**KOMMENTAR TIL HØRING FOR OSANE KRAFTVERK, SULDAL
KOMMUNE, ROGALAND
SØKNAD OM FORLENGELSE AV KONSESJON****Bakgrunn**

Vi viser til e-post der dere ber om Småkrafts kommentarer på mottatte høringsutsagn vedrørende søknad om forlengelse av byggefrist for Osane kraftverk.

Figur 1. Beliggenhet til inntak og kraftstasjon. Nøyaktigheten til angitt hubrolokalitetet er ikke kjent, men det antas at reirhylla ligger på østsiden av Botnavatnet.

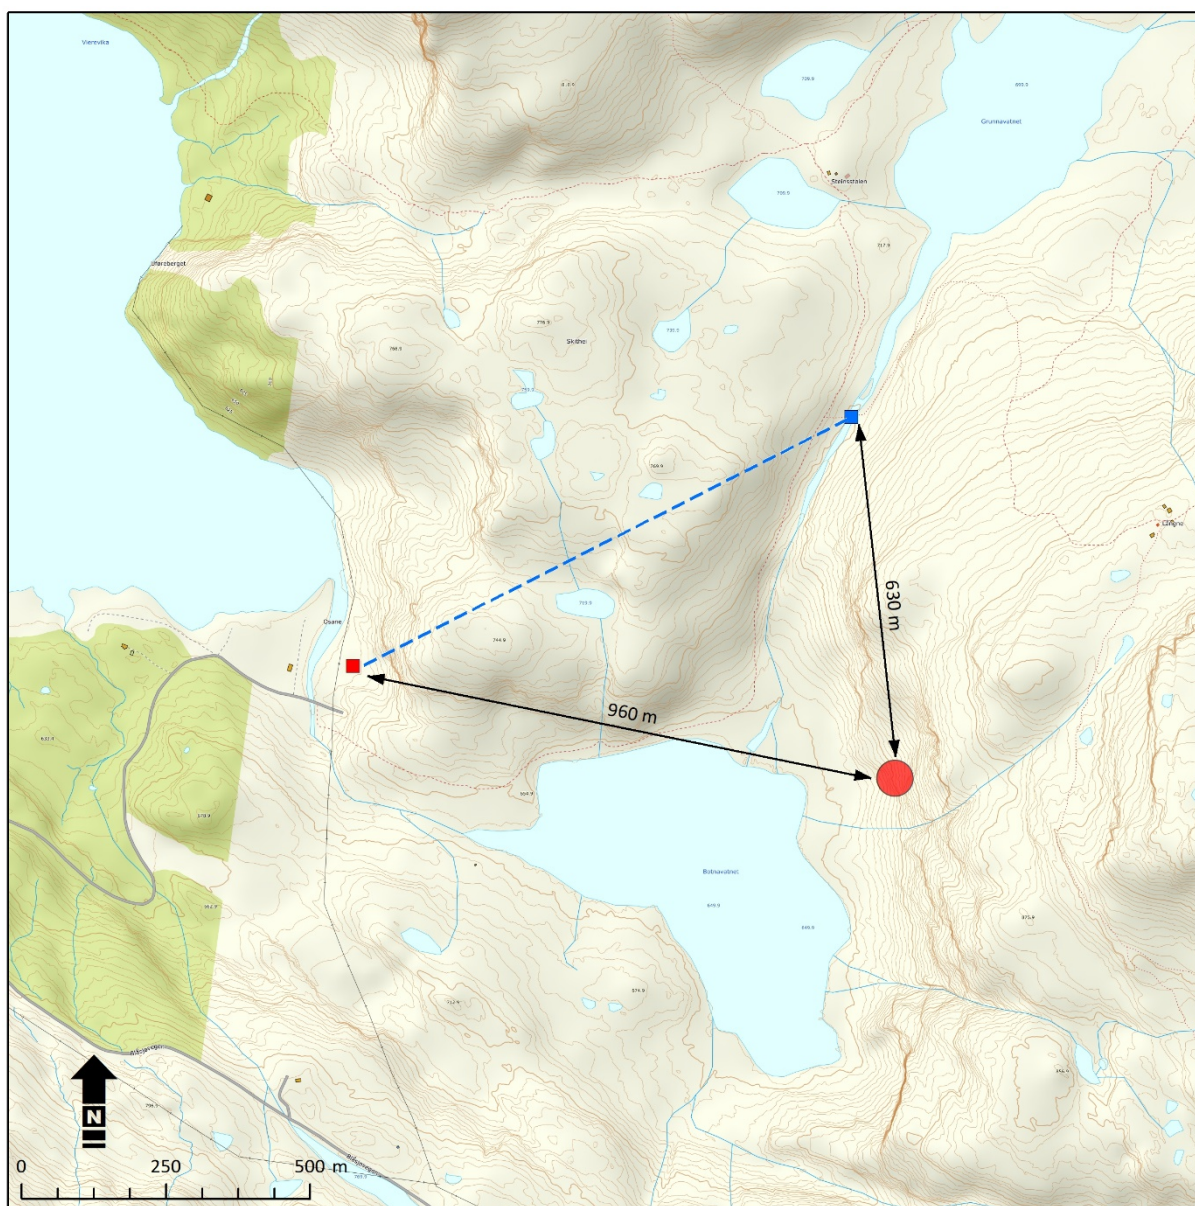
Forholdet til hekkende hubro er trekt frem som et ankepunkt mot utbyggingsplanene av både Suldal kommune og Statsforvalteren i Rogaland. Småkraft er av den oppfatning at det faktisk at det planlegges tunnel mellom inntaket og kraftstasjonen ved Osane, og ikke anleggsveg og nedgravd rørgate via østsiden av Botnavatnet, vil bidra til å redusere risikoen for negativ påvirkning på det hekkende paret i vesentlig grad. Videre legges det opp til å følge anbefalingene i notatet «Anbefalte hensynssoner for sårbare arter av fugl» (Multiconsult, 2018) og gjennomføre arbeidet på planlagt inntak utenom hekkesesongen (1. februar – 31. juli). Gjennomfører man arbeidet på inntaket i perioden august - november, når ungene har forlatt reiret og de voksne fuglene streifer mye rundt i dette fjellområdet, er det lite som tilsier at anleggsaktiviteten oppe ved inntaket vil påvirke hekkesuksessen til det aktuelle paret, hverken i den kortsiktige anleggsfasen eller den langsiktige

driftsfasen. Selve kraftstasjonsområdet ligger mye mer skjermet til ift. hekkelokaliteten, og her er det mindre behov for avbøtende tiltak i anleggsfasen.
